改善箇所説明図

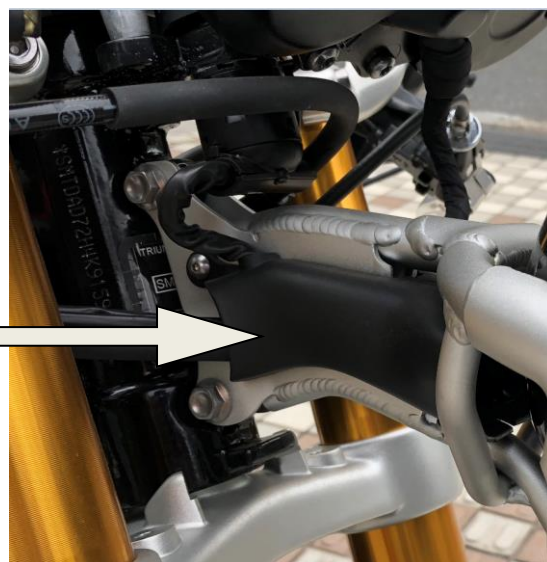
基準不適合発生箇所

サブハーネスガイド

フェアリングキットに含まれるイグニッションスイッチにおいて、サブハーネスガイドの形状が不適切なため、ハンドルを左右に切った際、サブハーネスが引っ張られるものがある。そのため、当該ハーネス内の配線が断線し、最悪の場合、走行中にエンジンが停止し、再始動できなくなるおそれがある。

全車両、フェアリングキットの装着の有無を確認し、フェアリングキットが装着してある場合は、サブハーネスガイドを対策品に交換する。
